東芝教育訓練用原子炉TTR-1 保安規定変更認可申請 概要説明資料

2020年 10月 27日

東芝エネルギーシステムズ(株)
研究炉管理センター

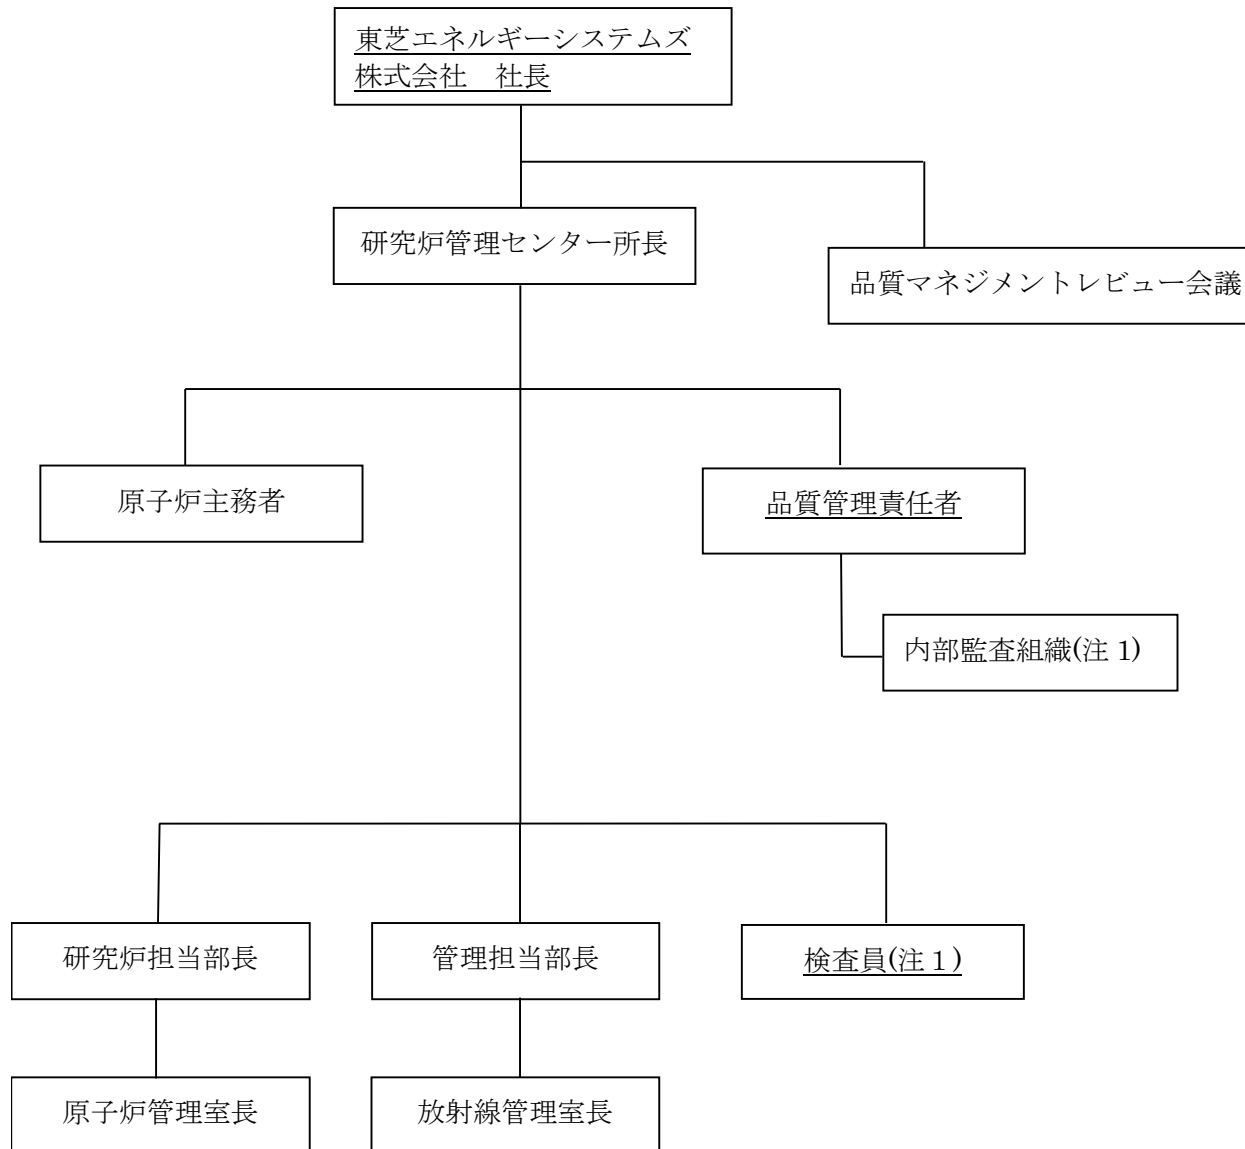
第77条 品質管理に係る職務及び組織

「第10図 品質管理に係る組織」の施設管理部門から独立
した検査員も含めて体制を規定
